Vorprojekt / Mitwirkung

Strassen-Nr.	1111	Revidiert
Strassenzug	Brünig – Hohfluh - Reuti	Projekt-Nr.	21020301
Gemeinde	Hasliberg	Plan-Nr.
Projekt vom	April 2022	Format	A4

Mitwirkungsbericht

Ersatz Alpbachbrücke Hasliberg Reuti

Projektabgrenzung
Ersatz Alpbachbrücke / Projekt Schliessung Gehweglücke

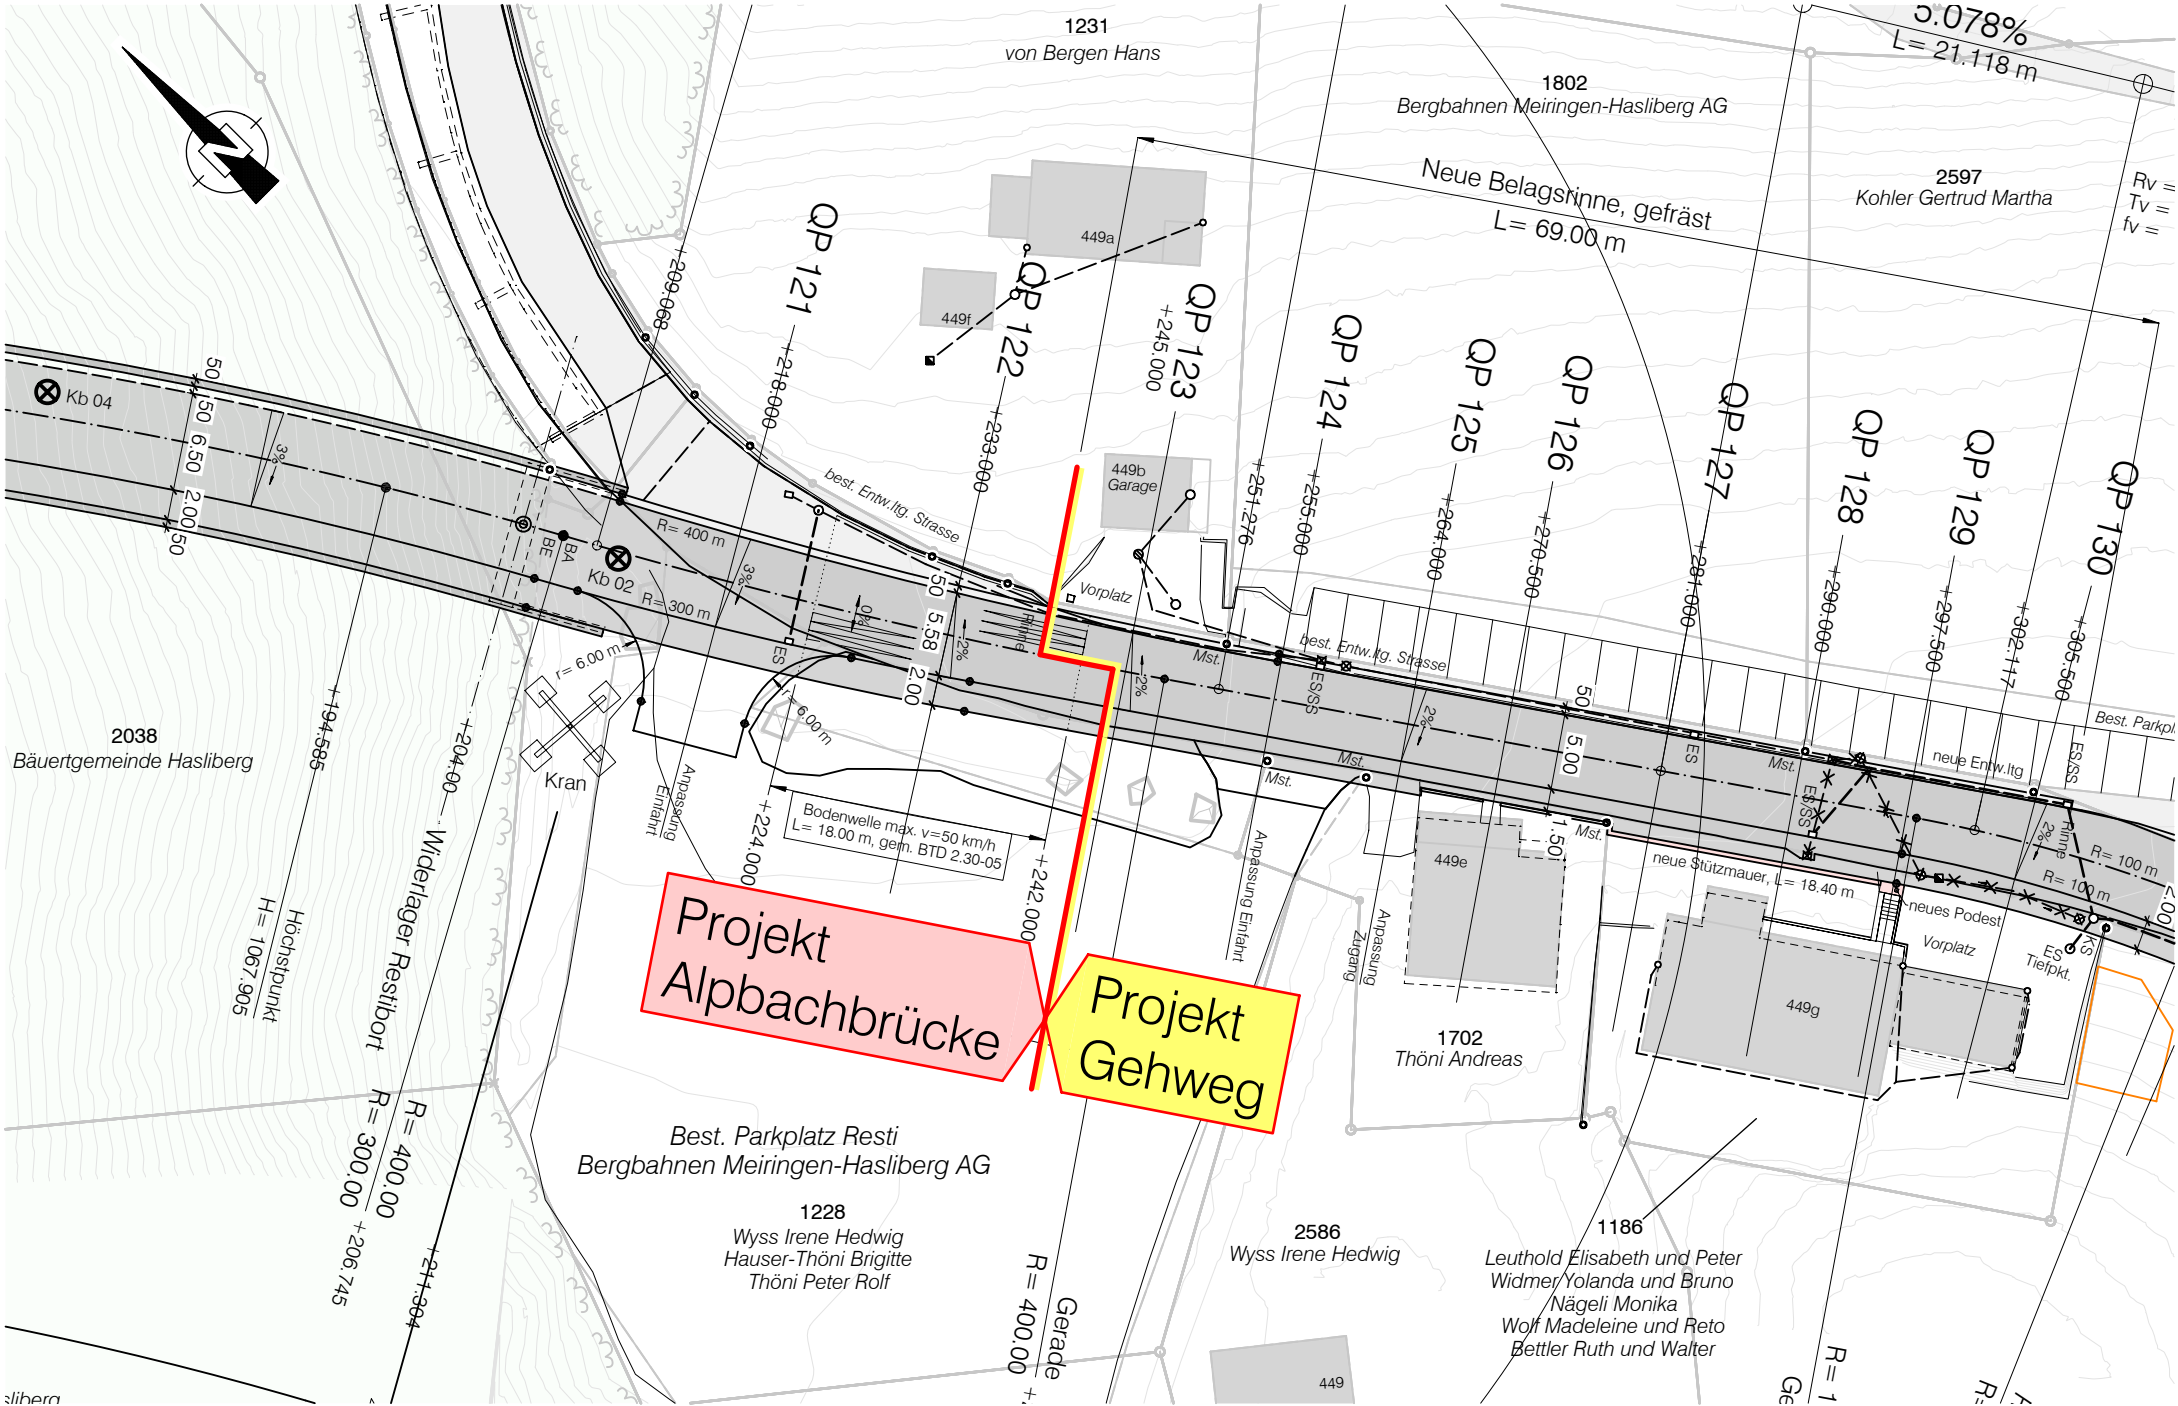
Das Brückenprojekt wird allseitig begrüsst, die Auflagen der Ämter können eingehalten werden. Die Schliessung der Gehweglücke erfordert jedoch umfangreiche Abklärungen. Insbesondere die Lösung des Konfliktes Gehweg vs. Parkplätze bei der Parzelle 1276 (Sportgeschäft) ist im jetzigen Stadium schlecht möglich. Zudem laufen momentan Abklärungen der BMH bezüglich Verbesserung der Parkplatzsituation im Projektperimeter. Diese können das Gehwegprojekt direkt beeinflussen.

Sofern das Gehwegprojekt nicht vom Brückenprojekt abgekoppelt wird, führt dies zu einer unerwünschten Verzögerung des dringenden Brückenersatzes.

Das Tiefbauamt des Kantons Bern als Bauherr hat deshalb am 19. September 2022 entschieden, das Brückenprojekt vom Gehwegprojekt zu trennen. Das Projekt für den Ersatzneubau der Alpbachbrücke soll prioritär behandelt werden. Die situative Lage der Brücke soll dabei einen späteren Gehwegausbau ermöglichen. Auf der nächsten Seite ist die Situationsskizze mit der Projektbegrenzung zwischen Ersatzneubau Alpbachbrücke und Schliessung Gehweglücke Reuti dargestellt. Sie hilft, die nachfolgende Auswertungstabelle besser zu verstehen.
